Název Stavby dle SoD: III/11131 Podveky - Rataje nad Sázavou Název stavebního objektu/provozního souboru (SO/PS): -	Číslo SO/PS / / pořadí Změny SO/PS: -	Číslo ZBV: 1
--	---	-----------------

Změnový list

Věc: Oznámení zhotovitele o nepředvídatelných změnách na akci: „III/11131 Podveky – Rataje nad Sázavou“

III/11131 Podveky – Rataje nad Sázavou – žádost o změnu rozsahu Díla

Geodetické zaměření

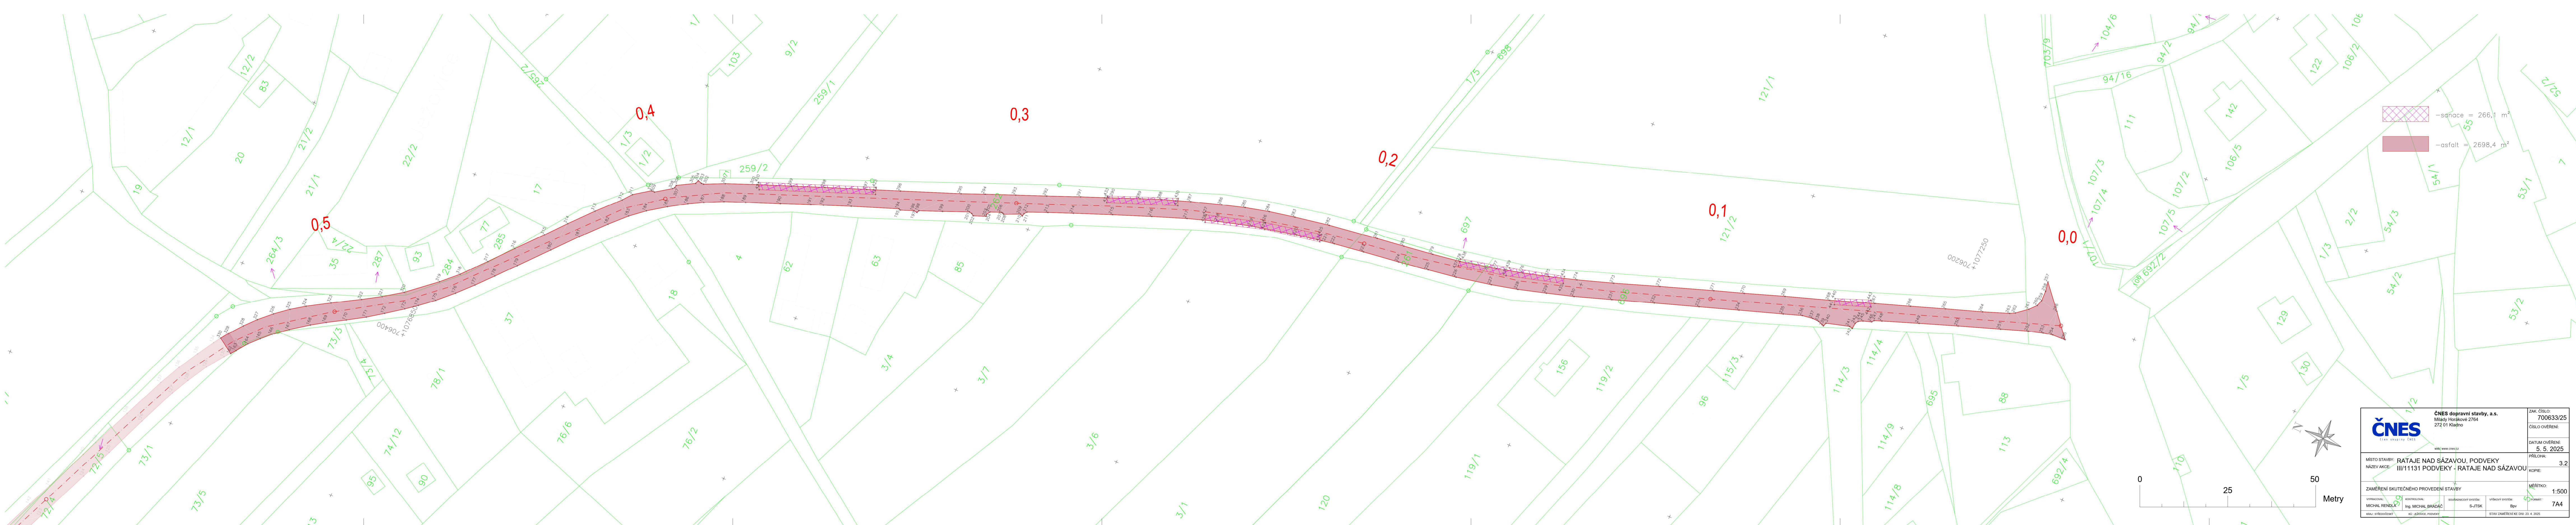
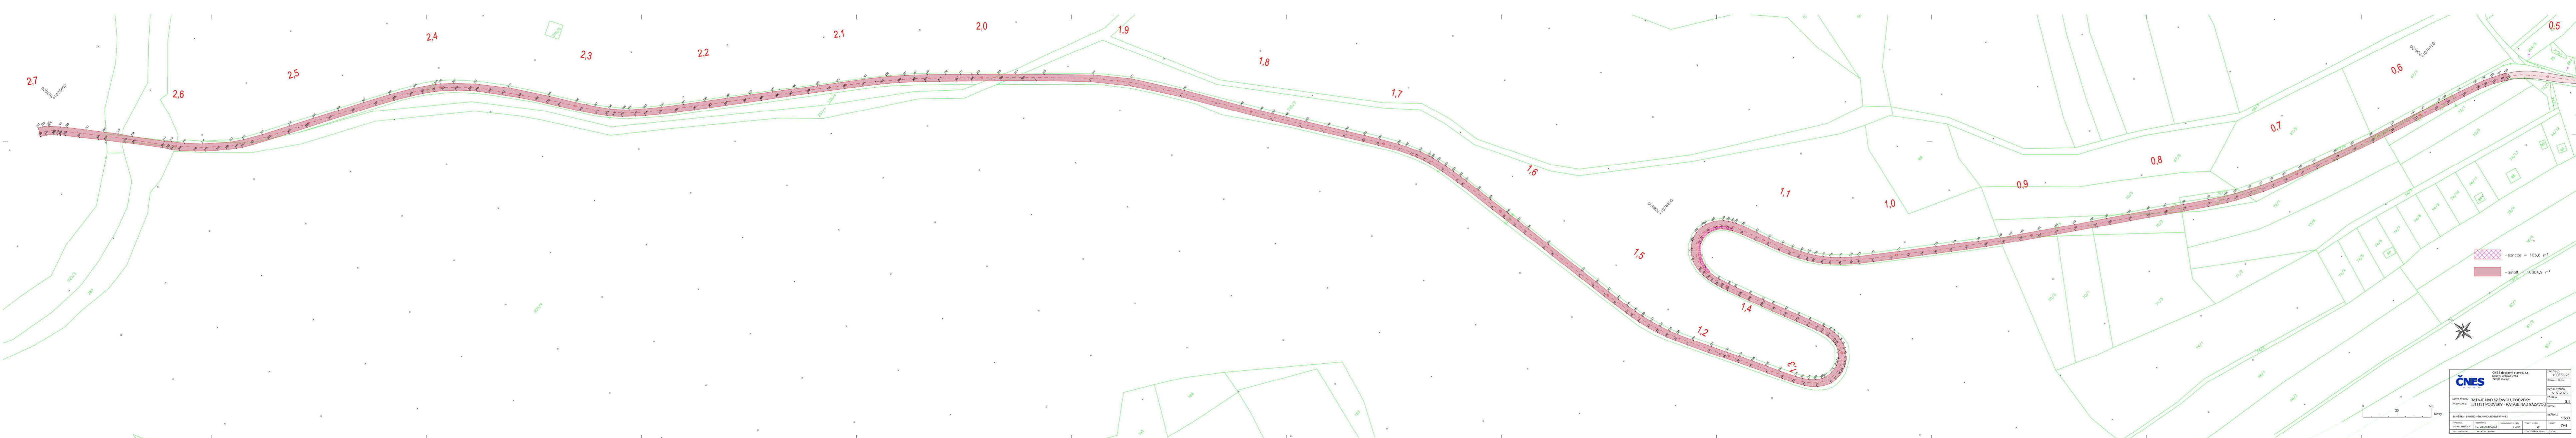
Dále byl stanoven rozsah sanací. Sanace byly geodeticky zaměřeny (viz doklad č. 11 a 12 - Geodetické zaměření stavby) a byl zjištěn větší rozsah prací než bylo původně předpokládáno v zadávací dokumentaci k této skutečnosti došlo zejména z důvodu provedených stavebních prací na vodovodním řádu.

- 1) z důvodů, že při realizaci došlo k upřesnění prováděné plochy, která měla být provedena. Po geodetickém zaměření byla zjištěna její skutečná plocha, která je menší o 399,7 m².
- 2) z důvodů, že po výstavbě vodovodního řádu v obci Ježovice před realizací bylo zjištěno větší poškození vozovky. Došlo k navýšení objemu sanací a k výškové úpravě 15 ks krycích hrnců vodovodních uzávěrů. Po geodetickém zaměření byla zjištěna skutečná plocha sanací, která je větší o 127,7 m².

- 1) *k snížení plochy asphalt. betonu pro obrusné vrstvy ACO 11+ v tloušťce 50 mm*
- 2) *k snížení plochy pro spojovací postřik ze sil. emulze 1,0 kg/m²*
- 3) *k navýšení plochy pro sanace konstrukčních vrstev hl. 800 mm*
- 4) *k navýšení počtu výškové úpravy krycích hrnců vodovodních uzávěrů.*
